リコール等情報

リコール情報：W800（2015年12月14日届出）

改善箇所説明図 W800

改善箇所説明図 ①

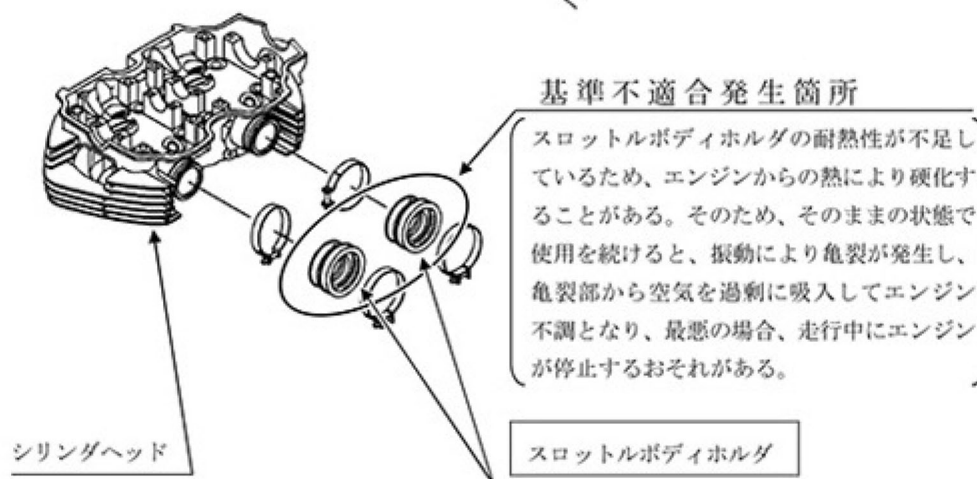
電気配線の配線設計が不適切なため、電気配線がフレームの突起部と干渉していることがある。そのため、そのままの状態で使用を続けると、電気配線の被覆が摩耗して芯線がフレームと短絡し、最悪の場合、走行中にエンジンが停止するおそれがある。

全車両、当該電気配線を点検し、損傷のあるものは補修または交換を行うとともに、保護カバーを追加し、配索を変更する。
